OFICIO ELECTRÓNICO

ORD. N° : 450  
ANT. : PROYECTO DE ROTURA Y REPOSICIÓN DE PAVIMENTOS POR EL PROYECTO DENOMINADO NORMALIZACIÓN PAVIMENTACIÓN MEJORAMIENTO PLAZA LENIZ, MEJILLONES.  
MAT. : ENVÍA OBSERVACIONES A PROYECTO DE ROTURA Y REPOSICIÓN DE PAVIMENTOS POR EL PROYECTO DENOMINADO NORMALIZACIÓN PAVIMENTACIÓN MEJORAMIENTO PLAZA LENIZ, MEJILLONES.  
ADJ. : No hay

Antofagasta, 03 marzo 2025

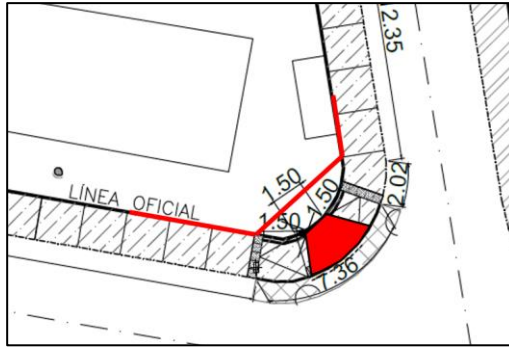
2.1.1. Entregar planos separado de memoria, en formato PDF y DWG.

2.2.1. Indicar solera a retirar en simbología y en planta.

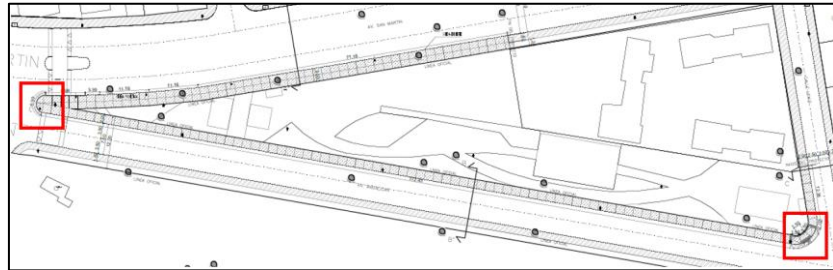
2.3.1. Acotar la distancia entre el poste y el límite de la acera hacia la línea oficial, tal que esta no sea menor a 1,2 metros, garantizando la accesibilidad universal.

2.3.2. Aparente existe espacio suficiente para generar ochavo y proyectar un dispositivo de rodado normal.
